**Nota van zienswijzen en lijst van (ambtshalve) wijzigingen  
ontwerpbestemmingsplan “Stationsomgeving Rijen”  
12 december 2023**

## **Nota van zienswijzen en lijst van (ambtshalve) wijzigingen ontwerpbestemmingsplan “Stationsomgeving Rijen”**

### Hellingspercentage

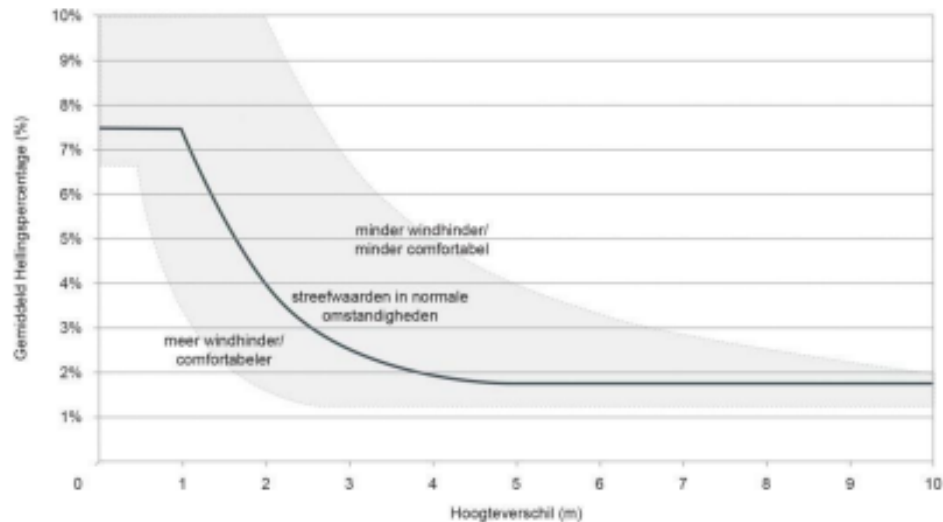
Het nationaal wetenschappelijk instituut voor verkeersveiligheidsonderzoek (SWOV) heeft in de 'Notitie met advies auto-te-gast-tunnel' d.d. 16 juli 2019 met referentie RI/SKO/195075, het toenmalig ontwerp van de onderdoorgang getoetst op **veiligheid**. T.a.v. de hellingpercentages heeft SWOV het volgende opgemerkt:

*“De hellingspercentages zijn ons bekend en hebben we in onze beoordeling meegenomen. Onze inschatting is dat de toegepaste hellingspercentages geen substantieel negatief effect op de verkeersveiligheid hebben. Het heeft waarschijnlijk wel invloed op het fietscomfort, maar onze notitie gaat louter in op de verkeersveiligheidsaspecten van de onderdoorgang”.*

Het gemiddelde hellingspercentage van 4% is als ontwerpeis opgenomen en wordt daarom geborgd in het vast te stellen bestemmingsplan.

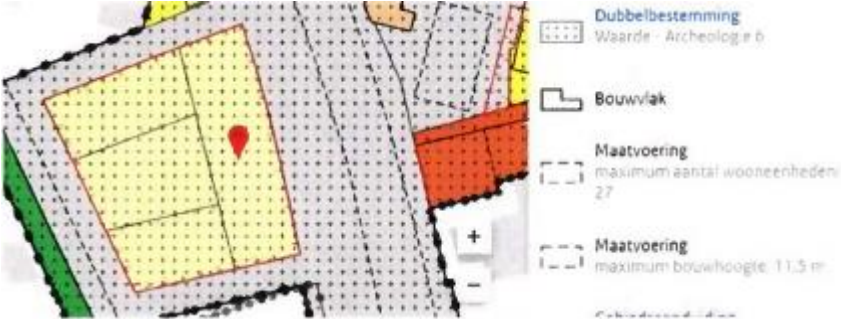
<p>r. Reclamant stelt dat er voldaan moet worden aan de 'Ladder voor Duurzame Verstedelijking'. Er is sprake van meerder woningbouwlocaties.</p>	<p>Het klopt dat er sprake is van meerdere woningbouwlocaties. In paragraaf 3.1.3 van de toelichting van het bestemmingsplan komt toetsing aan de Ladder voor duurzame verstedelijking aan bod. Hierin zijn de woningbouwlocaties gezamenlijk beschouwd. In deze toetsing is de planologische toename aan woningen, die voorliggend bestemmingsplan mogelijk maakt, beschouwd. Het aantal nieuwbouwwoningen dat met het bestemmingsplan mogelijk wordt gemaakt bedraagt maximaal 29. Met voorliggend bestemmingsplan worden echter ook 18 bestaande bouwtitels geschrapt. Zodoende is sprake van een toename aan woningen van 11 woningen.</p>

Onder een nieuwe stedelijke ontwikkeling is ingevolge jurisprudentie bepaald dat vanaf 12 woningen sprake is van een nieuwe stedelijke ontwikkeling die getoetst dient te worden aan de Ladder. In het bestemmingsplan worden 11 extra woningen mogelijk gemaakt ten opzichte van het vigerend bestemmingsplan. De ontwikkelingen zijn hiermee niet ladderplichtig.
